**Vorhabenbezogener Bebauungsplan Nr. 82 "Bleiche",
4. Änderung, "Erweiterung Lindaupark", Stadt Lindau (B)**

Stellungnahme Schall-Immissionsschutz:

Prüfung Zunahme der nächtlichen Lärmimmissionen am Anwesen Flur-Nr. 553
(schalltechnische Zusatzuntersuchungen nach Schreiben Hr. Fritze, Landratsamt
Lindau, Umwelt- und Naturschutz vom 7.6.2021 an die Stadt Lindau)

Abbildung 2: Lageplan Auszug schalltechnische Modellierung Planung Erweiterung Lindau-park, Schallquellen

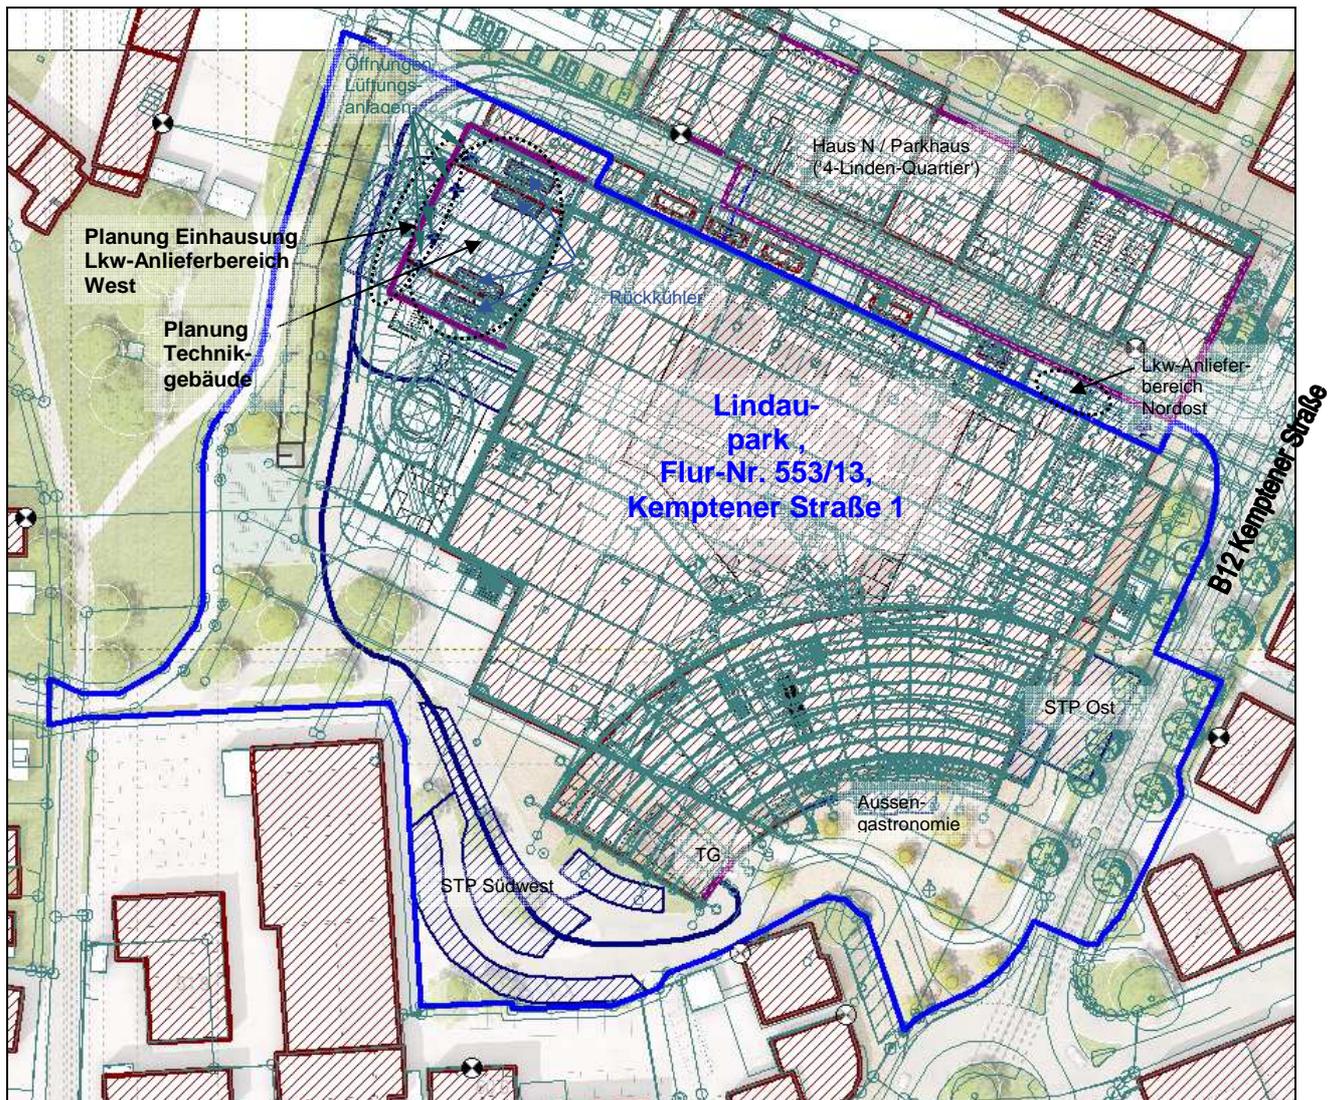
→ Die rechnerisch ermittelte Erhöhung der Schallimmissionen aus Anlagenlärm im Zeitraum Nacht (22-6 Uhr) gegenüber der Bestandssituation am Immissionsort IO-01 Flur-Nr. 553 resultiert aus dem Heranrücken von geplanten neuen gebäudetechnischen Anlagen des erweiterten Lindauparks an den westlich benachbarten Immissionsort IO-01.

Unter Berücksichtigung der vorliegenden Detailplanung zeigt sich, dass gegenüber der bisherigen Empfehlung zur textlichen Festsetzung (pm_{akustik} GmbH, Bericht Nr. 0303-18-III vom 10.2.2021, Seite 3) eine Reduzierung der Summenschalleistungspegel L_{WA} an der Fassadenseite West des Technikgebäudes um 5 dB(A) unter Berücksichtigung des Stands der Lärmschutztechnik rechnerisch möglich ist.

Eine Unterschreitung des Immissionsrichtwerts nachts von mindestens 6 dB(A) - siehe o.g. Schreiben LRA Lindau vom 7.6.21 (nächtlicher Zielwert 34 dB(A)) - am Immissionsort IO-01 wird nach Rücksprache mit der HLKS-Planungsgruppe* und weiteren schalltechnischen Untersuchungen als technisch auch mit weitergehenden verhältnismäßigen Schallschutzmaßnahmen nicht erreichbar eingestuft (s. Tabelle in Anlage, u.a. Rückkühler Dach).

1.8.5 Schallschutzmaßnahmen gebäudetechnische Anlagen: Technikgebäude

Errichtung eines Technikgebäudes für haustechnische Anlagen im Bereich der bestehenden LKW-Anlieferung West des Einkaufszentrums. Das neu zu errichtende Technikgebäude ist so zu betreiben, dass folgende Summenschallleistungspegel L_{WA} an den jeweiligen Fassaden eingehalten werden:

Fassadenseite West einschl. Öffnungen, ohne LKW-Ladezone:

Summe L_{WA} tagsüber/nachts 80/71 dB(A)
